MELAND
KOMMUNE

Gnr/Bnr: 22/26
Adresse: Mjåtveitmarka 15
Eigar/søkar: Aslaug Haugland

VA-ARBEID**Beskrivelse til situasjonskart for Mjåtveitmarka Gnr. 22****Ansvarlig søker: Byggmester Knut Henanger.****Ref. til medsendt situasjonskart.**

Bygging av veg-, vass og avlaupsanlegg GNR 22 BNR26,53 og 95

SITUASJONSPLAN

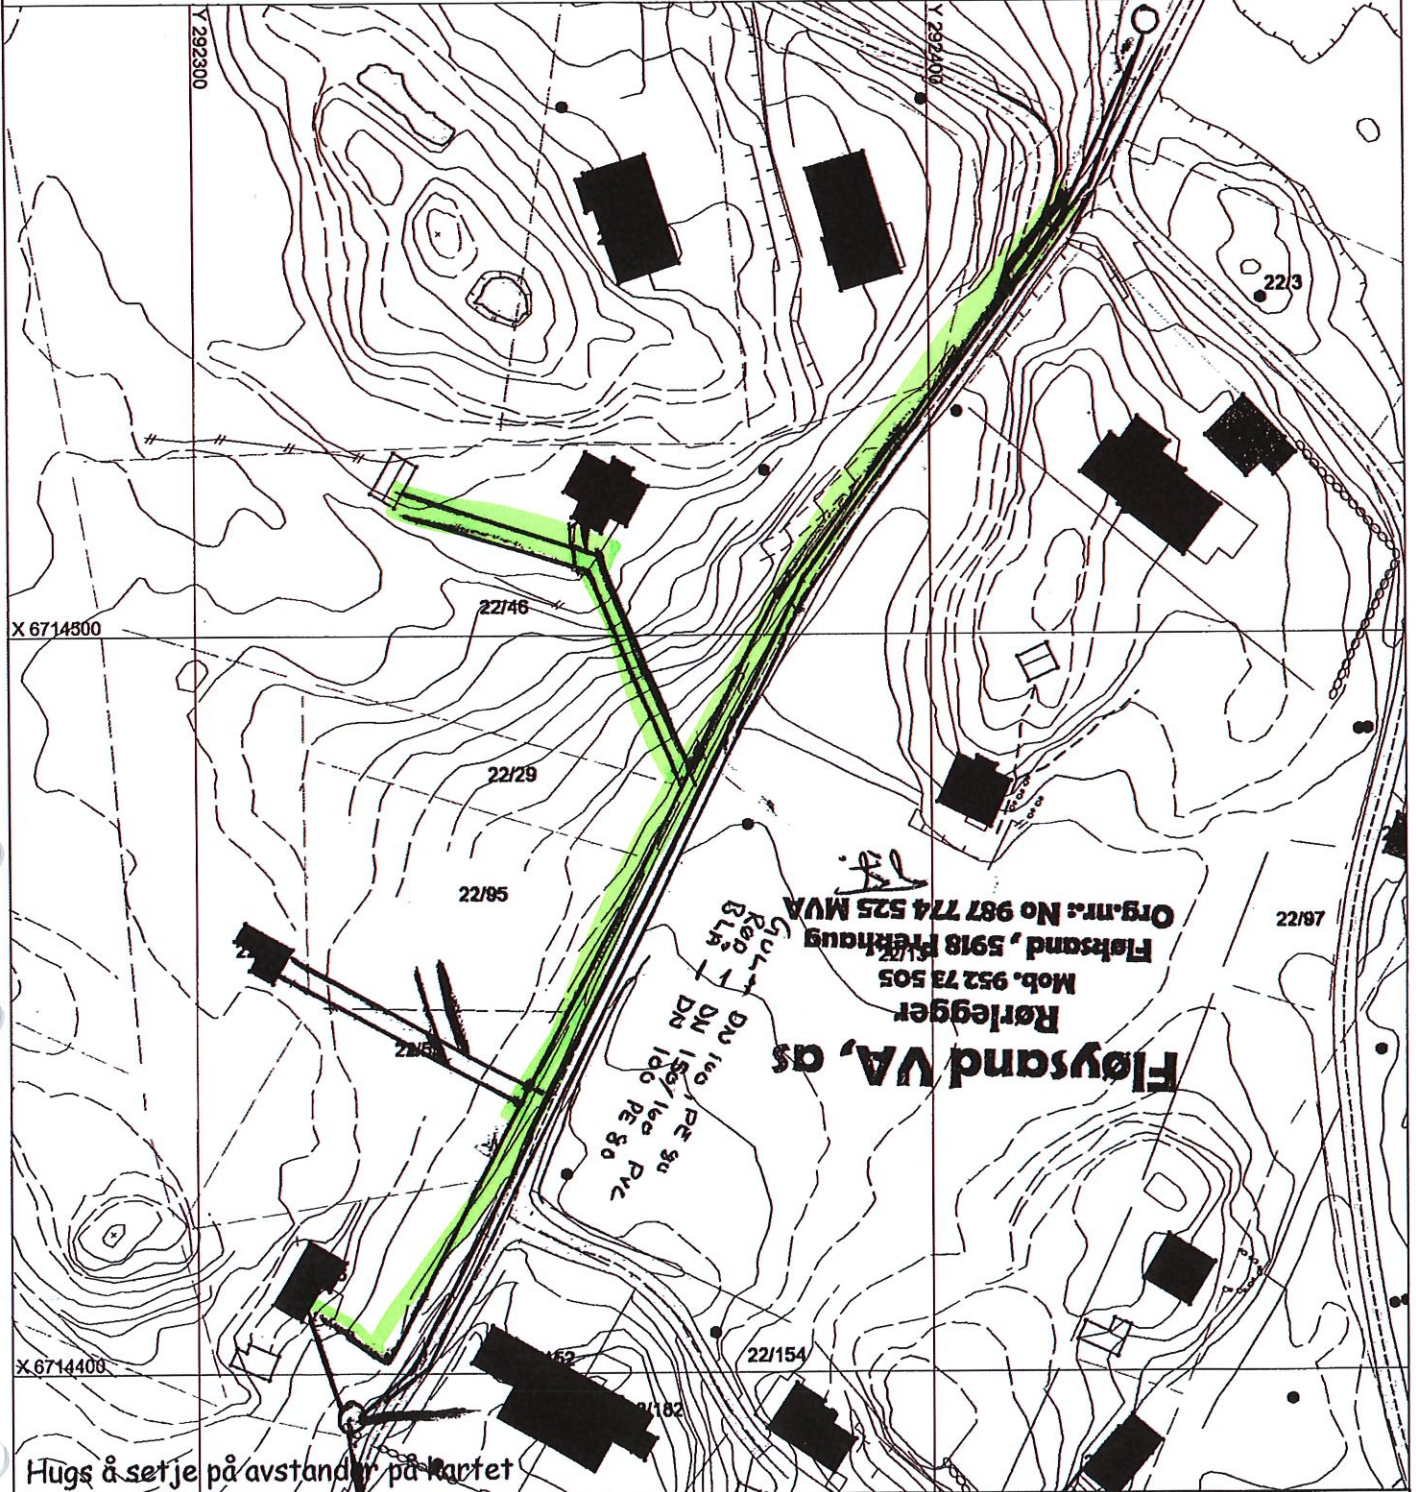
Vannledning, spillvannsledning og pumpeledning blir lagt i samme grøft i vegskulder nedover til pumpestasjon.(endekum)

Disse er merket med fargene blå-vann, rød –spillvann og gul-pumpeledning.

Endekummen blir i første omgang et godkjent minirensanlegg av type Biovac. Senere, når Meland Kommune har etablert pumpestasjon , blir rensanlegget byttet ut med pumpestasjon.

I utgangspunktet skal vi koble vannet til en eksisterende 63 mm komm. vannledning. Vi legger ned en DN 100 plastledning.Dette med hensyn til brannhydrant(er). Regner med at kommunen erstatter denne 63-ledningen med større dim. senere.

Pumpeledningen blir DN 100, PE-80. Denne har da mulighet til å ta 30 eneboligheter. (Event. fremtidig.)

På spillvannet blir det montert profilkummer på alle avgreninger og pr. 50m på rette strekk.
